改善箇所説明図

フロントバンパーの裏面図（左側）

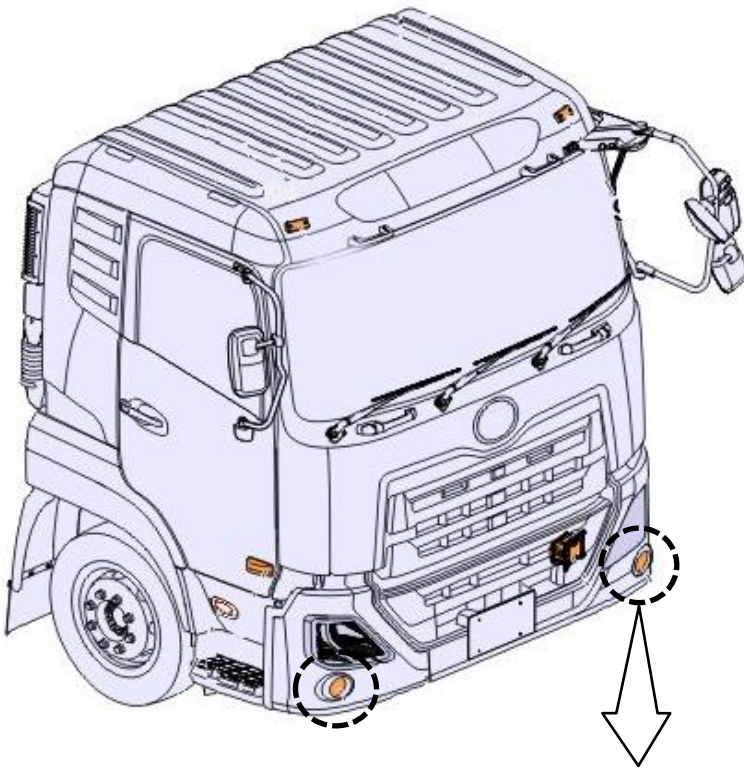
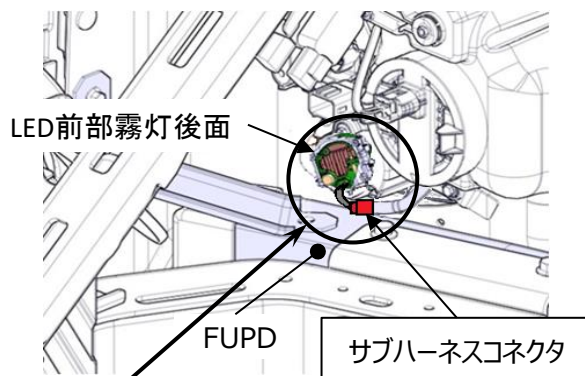
<対策前>

<対策後>

大型トラックにおいて、LED前部霧灯のサブハーネス配策が不適切なため、前部潜り込み防止装置（FUPD）の取付位置が当該灯火器と近接している仕様車では、接続コネクタがFUPDに干渉もしくは挟み込まれるものがある。そのため、そのままの状態で使用を続けると、車両振動等でコネクタが破損し接触不良、断線または短絡して不点灯となるおそれがある。

霧灯後面の放熱板にサブハーネスコネクタを横向にクリップ付き結束バンドで固定する

全車両、LED前部霧灯後面の放熱板にサブハーネスのコネクタを横向きにクリップ付き結束バンドで固定する。
